923.5-0000010 РЭ

Руководство по эксплуатации  
Operation manual

ОСНОВАНИЕ: Мероприятия по повышению технического уровня и конкурентоспособности тракторов БЕЛАРУС

Бюллетень Bulletin <b>3-2017 БЭ</b>	МОДЕЛЬ ТРАКТОРА TRACTOR MODELS <b>923.5</b>
---	---

Рисунок 6.1.2 – Подключение проводов к блоку предохранителей ЭСУД

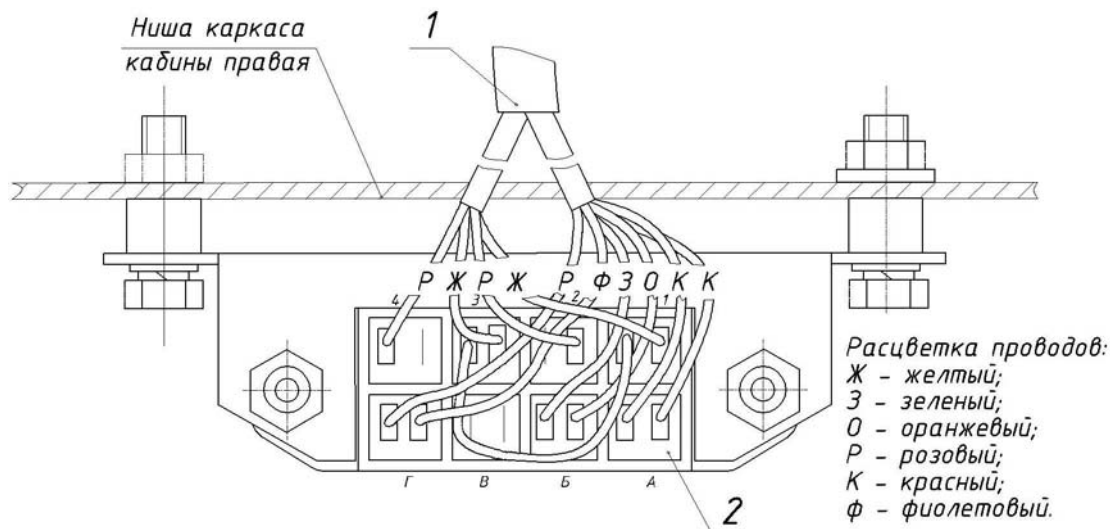
Дополнить подраздел «АКБ имеет низкую степень заряда» в разделе «Электрооборудование» перечня возможных неисправностей трактора «БЕЛАРУС-923.5» и указаний по их устранению, приведенных в таблице 6.1, следующей записью:

Неправильная коммутация проводов в блоке предохранителей ЭСУД.	<p>Проверьте правильность подключения проводов с обратной стороны блока, как представлено на рисунке 6.1.2:</p> <ul style="list-style-type: none"> <li>- провод - «перемычка», черного цвета, должен находиться между выводом «1» и выводом «3»;</li> <li>- провод, желтого цвета, с буквенно-цифровой маркировкой «200а», должен находиться на выводе «3»;</li> <li>- провод, розового цвета, с буквенно-цифровой маркировкой «203а» должен находиться на выводе «4»;</li> <li>- провод, фиолетового цвета, с буквенно-цифровой маркировкой «206» должен находиться на выводе «Г».</li> </ul>
--	--

Дополнить раздел 6 следующим рисунком 6.1.2 с подрисовочным текстом:

1 – Wire bundle of EECS; 2 – Fuse block of EECS  
Figure 6.1.2 – Wire connections to EECS fuse block

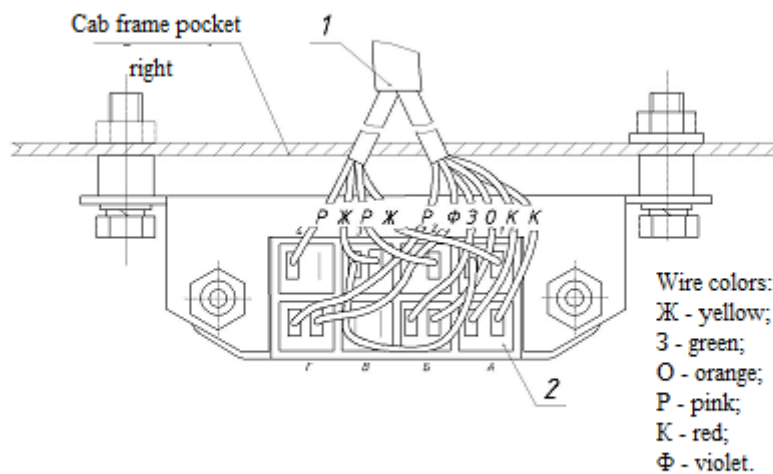
Subsection "Power battery has low charge level" in the list of possible failures of "BELARUS-923.5" tractor and guidelines for troubleshooting given in table 6.1 of section "Electrical equipment" shall be supplemented with the following inscription:

Wrong commutation of wires in the fuse block of EECS	<p>Check the accuracy of wire connections at the back of the block as shown in figure 6.1.2:</p> <ul style="list-style-type: none"> <li>- the jumper wire of black color shall be between the output 1 and output 3;</li> <li>- the yellow color wire with an alphanumeric marking 200a shall be in the output 3;</li> <li>- the pink color wire with an alphanumeric marking 203a shall be in the output 4;</li> <li>- the violet color wire with an alphanumeric marking 206 shall be in the output Г;</li> </ul>
--	---

Section 6 shall be supplemented with the following figure 6.1.2 and the key text:
